改善箇所説明図

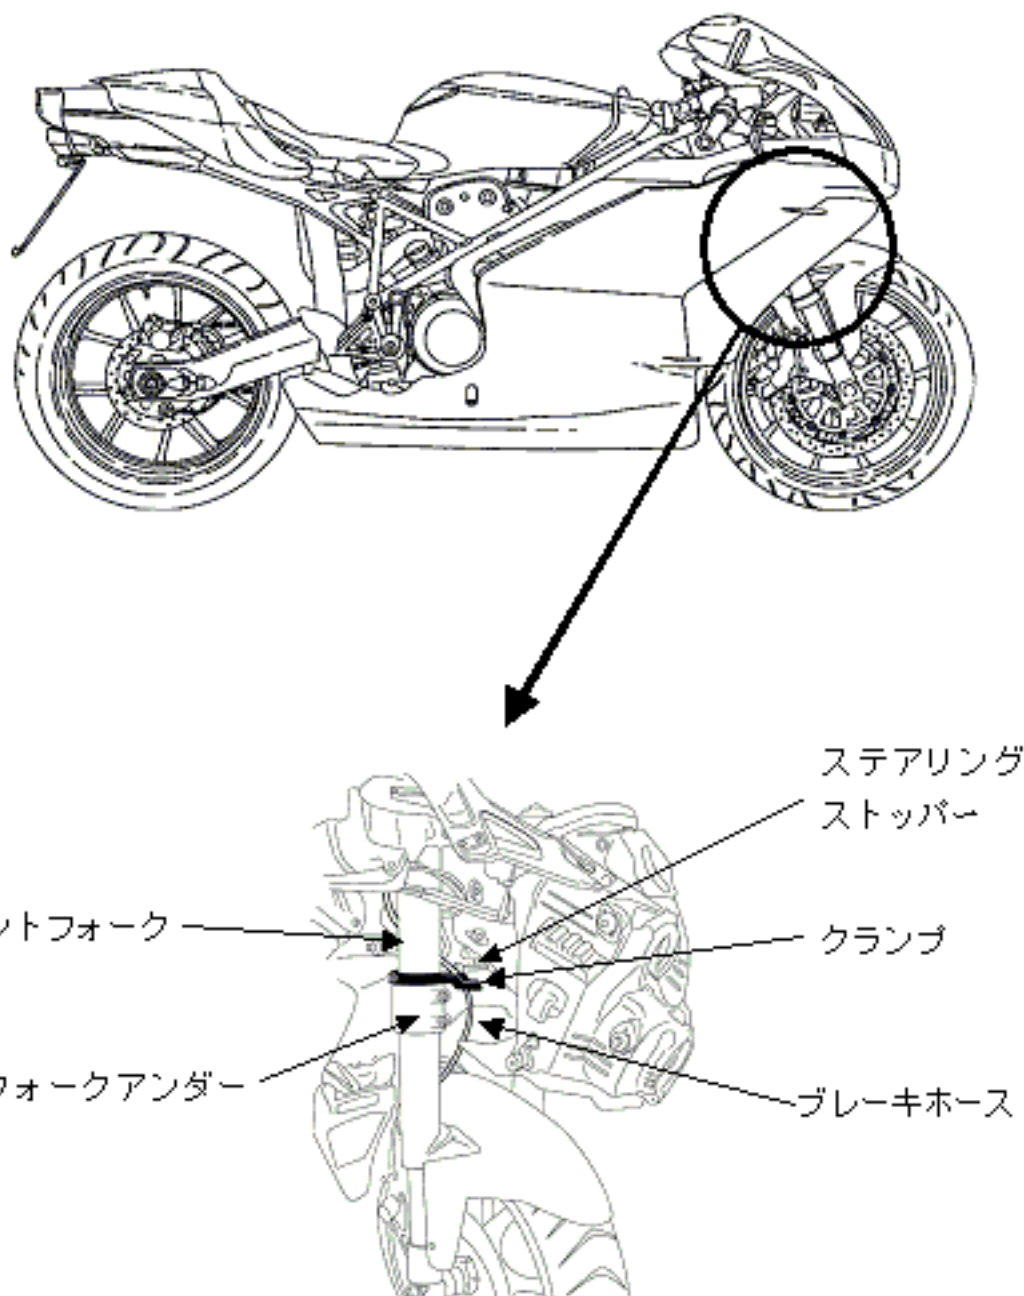
前輪制動装置において、ブレーキホースの取りまわしが不適切なため、ハンドルを大きく左に切った場合、当該ホースがフロントフォークアンダーブラケットとステアリングストッパーとの間に挟まって損傷することがあり、最悪の場合、制動液が漏れて制動力が失われるおそれがある。

全車両、フロントブレーキホースを点検し、損傷のあるものは新品と交換する。

全車両、右側フロントフォークにクランプを追加してブレーキホースの取り回しを変更する。
